Mission régionale d'autorité environnementale  
Auvergne-Rhône-Alpes

**Avis délibéré de la mission régionale d'autorité  
environnementale sur la reconstruction du pont de  
Brignoud et création d'une passerelle modes actifs sur  
les communes de Crolles, Frogès et Villard-Bonnot (38) et  
la mise en compatibilité des plans locaux d'urbanisme  
des communes de Crolles et Frogès**

Avis n° 2024-ARA-AP-1709

Avis délibéré le 16 juillet 2024

Illustration 6: En haut: Localisation du projet au sein du PLU actuelle de la ville de Crolles - En bas : évolution du règlement graphique de la commune de Crolles ( source : rapport de présentation)

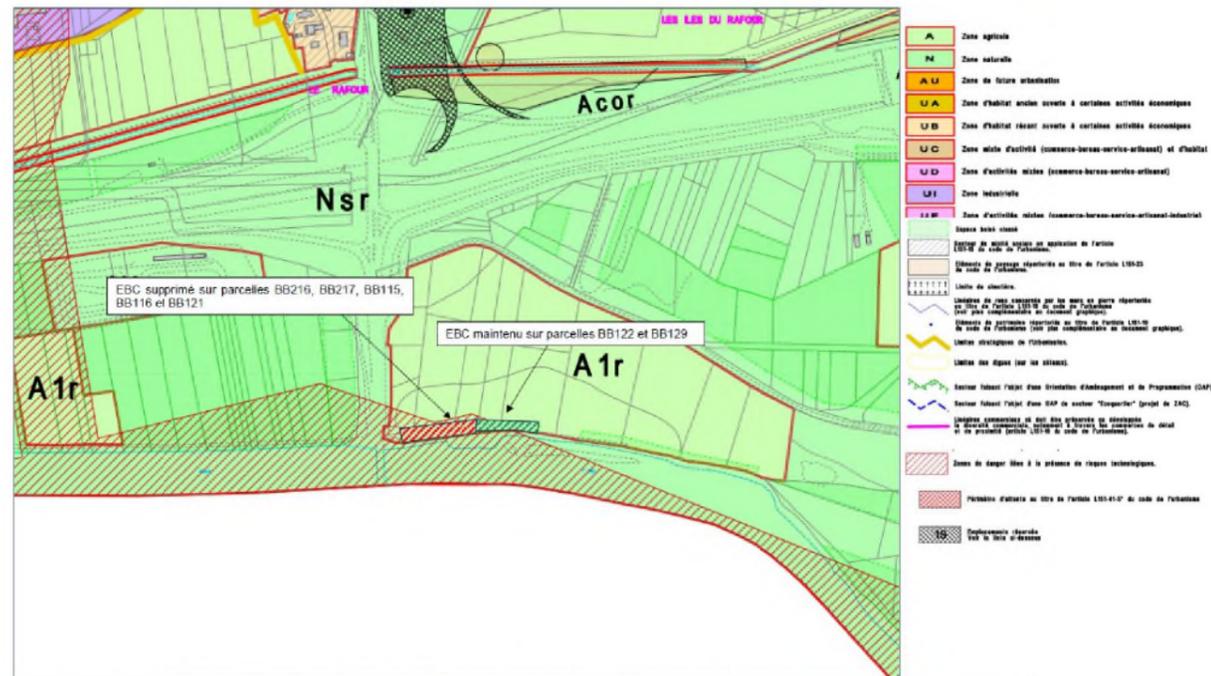
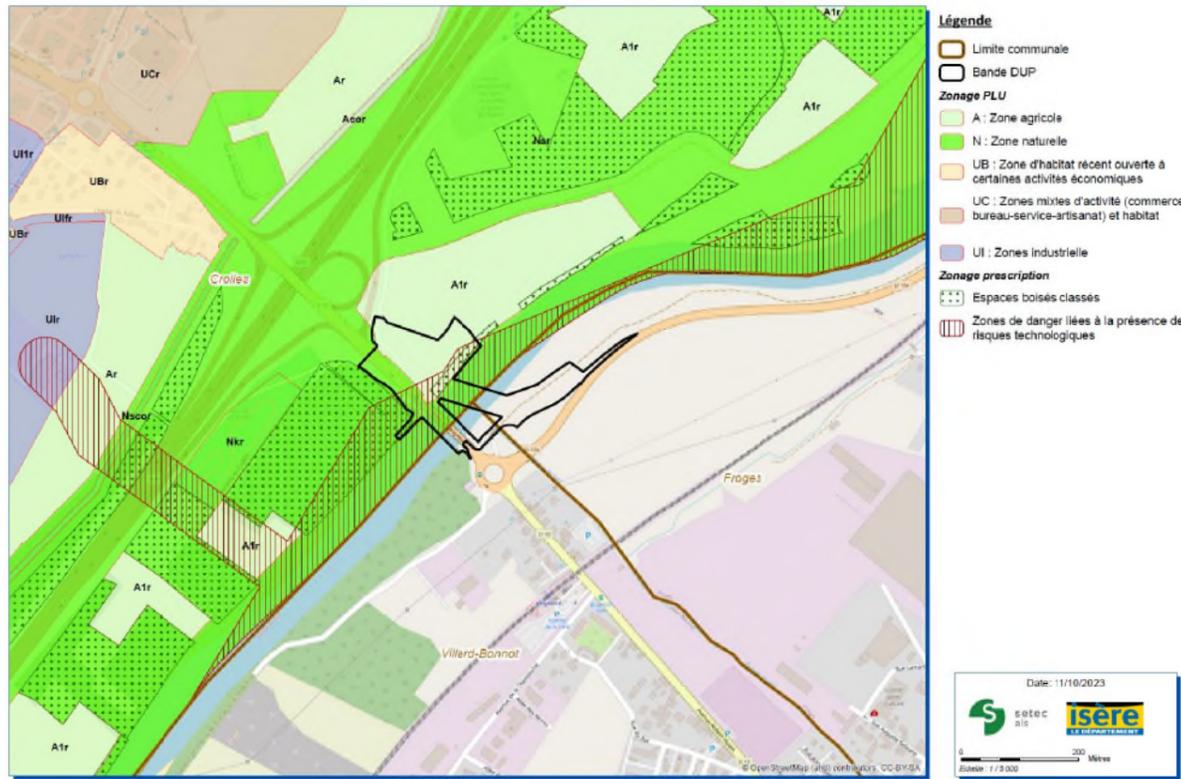
Le règlement de la zone N est donc incompatible avec ce projet. Il est proposé d'ajouter à l'article « N2 – occupations et utilisations du sol soumises à des conditions particulières », comme admis dans l'ensemble de la zone N, la mention précisant que « Les équipements, constructions et installations ainsi que les exhaussement et affouillements de sol nécessaires au projet de rétablissement

Compte tenu du règlement de la zone N, et plus particulièrement des occupations et utilisation du sol limitées qui sont autorisées dans la zone Np<sup>34</sup>, le projet nécessite la réduction de la protection de la zone par modification du règlement écrit. Il est proposé d'ajouter à l'article « N2 – occupa-

Les modifications apportées aux règlements écrits des deux PLU consistent en une modification des articles régissant les occupations du sol en zone N. Leur rédaction, qui cite explicitement le projet de rétablissement du franchissement de l'Isère par la RD10, conditionne les aménagements autorisés à leur insertion dans le paysage et leur compatibilité avec la qualité des sites concernés, et doit permettre de limiter l'effet de ces mises en compatibilité aux emprises nécessaires à ce projet. Il aurait cependant été possible de garantir que les seules emprises indispensables au projet puissent faire l'objet de travaux, exhaussements et affouillements de sols en définissant un sous-zonage spécifique dans le règlement des PLU concernés.
